## Fachgutachten Rahmengestaltungsplan «Badenerstrasse Ost», Gemeinde Fislisbach

### Stellungnahme gemäss § 5 Abs. 1 BNO Gestaltungsplangebiete sowie § 8 Abs. 3 BauV Gestaltungsplan

Planungsinitiant:	Gemeinde Fislisbach
Planungsbüro Rahmengestaltungsplan:	SCHEIDEGGER + PARTNER AG, Baden / Muri, 07. Januar 2021 <b>Revidierte Fassung vom 17. November 2021</b>
Lärmberatung:	BALLMER+PARTNER AG, Distelbergstrasse 22, 5000 Aarau
Richtkonzept Badenerstrasse K268:	Architheke AG, R. Dietiker & B. Klaus, dipl. Arch. ETH SIA HTL, Zurzacherstrasse 232, 5200 Brugg; 2. Juli 2014
Richtkonzept Freiraum:	Felix Naef Landschaftsarchitekt HTL BSLA, Stahlrain 6, 5200 Brugg

Abb. 3: Aus dem Richtkonzept Badenerstrasse K268: Schild 1 [2; 12] – Badenerstrasse [10] – Schild 6 [9]

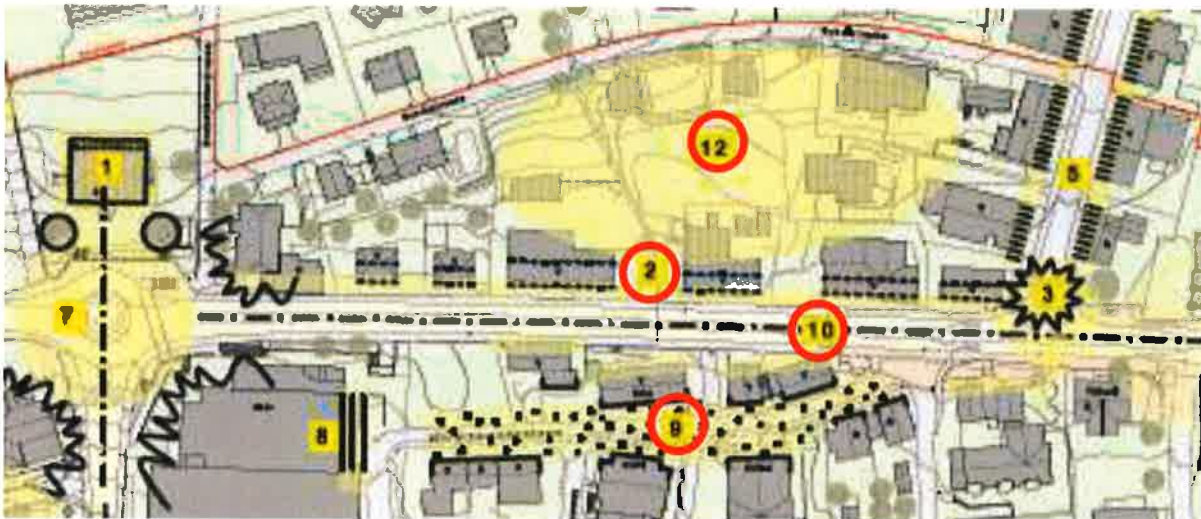
Die Analyse der Bauten und Situation im Richtkonzept Badenerstrasse K268, Architheke sind präzise und führen zu folgerichtigen städtebaulichen Setzungen, welche entsprechend in die BNO § 5, Absatz 3 «Gestaltungsplan-gebiet Badenerstrasse Ost» aufgenommen wurden:

Die darin aufgeführten spezifischen Grundsätze für das Gestaltungsplangebiet «Badenerstrasse Ost» haben nach wie vor Bestand und sind taugliche Vorgaben für weiterführenden Planungsschritte, insbesondere als Grundlage für den vorliegenden Rahmengestaltungsplan «Badenerstrasse Ost».

Abb. 8: Richtkonzept Badenerstrasse K268 – "überzeugende Grundlage für den Rahmengestaltungsplan

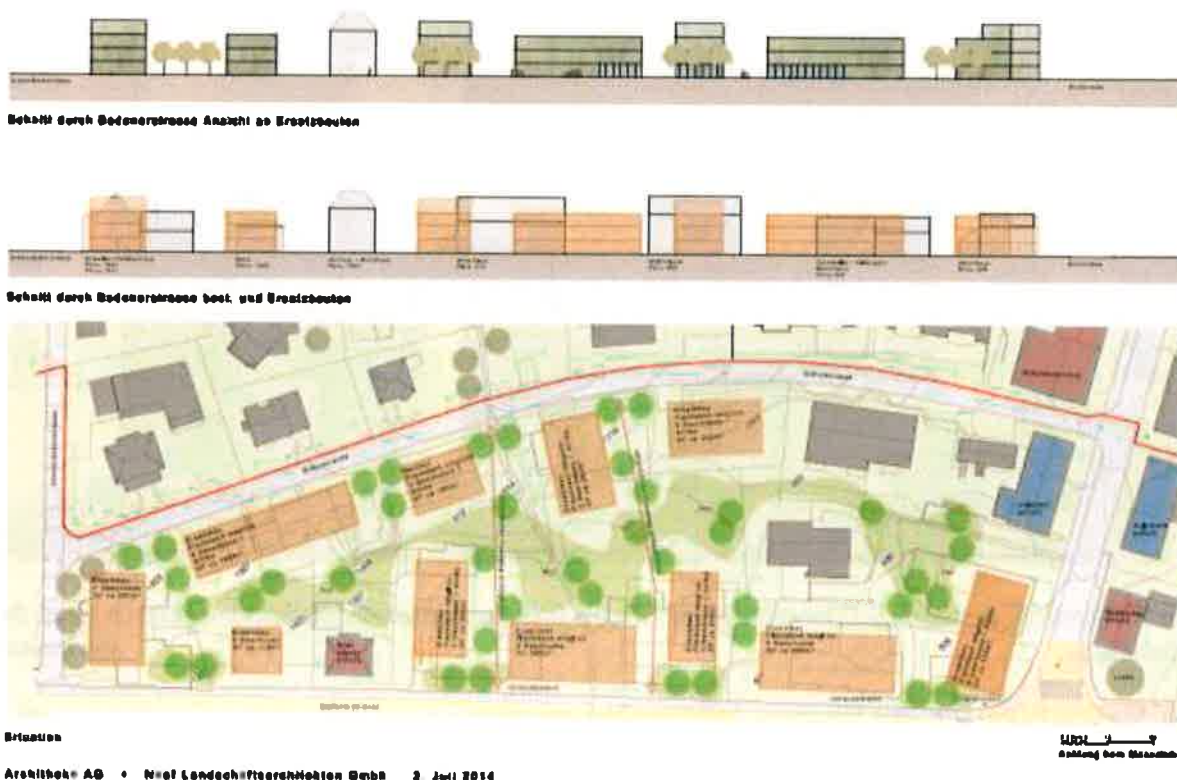
Die Rhythmisierung (sowohl lateral als auch vertikal) wird durch die Setzung der Ersatzneubauten im Unterabstand zur Badenerstrasse (anstelle der volumengeschützten Bauten) sowie Bäumen in regelmässigen Abständen erreicht.
